Boletim Técnico

CDX-CA537X/VW/XG/XP/XR

Número **13/02**

APARELHO NÃO LIGA

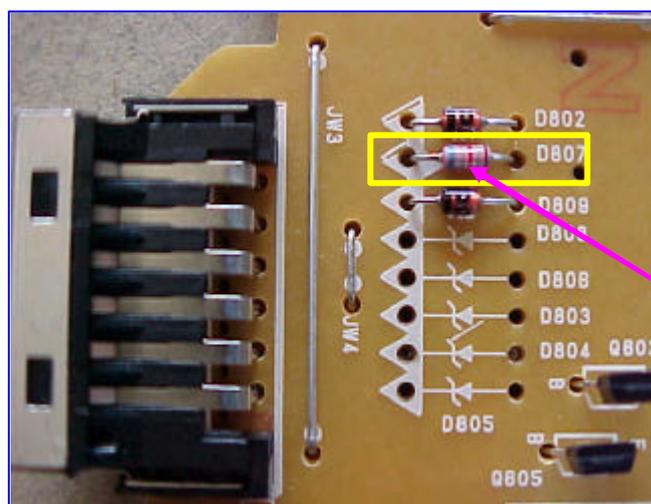
Aparelho não liga ao recolocar o seu painel frontal, sendo que para retornar à condição normal de operação é necessário “**Resetá-lo**” manualmente através da tecla **RESET** ou , automaticamente, desconectando o aparelho da bateria.

Colocação/retirada inadequada, por parte do usuário, do painel frontal provocando ruído nos terminais KEY 0 /SIRCS do CNP801. Os sinais espúrios geradas nestas entradas podem deixar o microprocessador inoperante.

Montagem de um capacitor cerâmico de 6800pF (código **1-162-305-21**) na posição D807, na placa principal. O diodo desta posição foi previamente eliminado.

Acrescentar capacitor
6800pF (1-162-305-21)
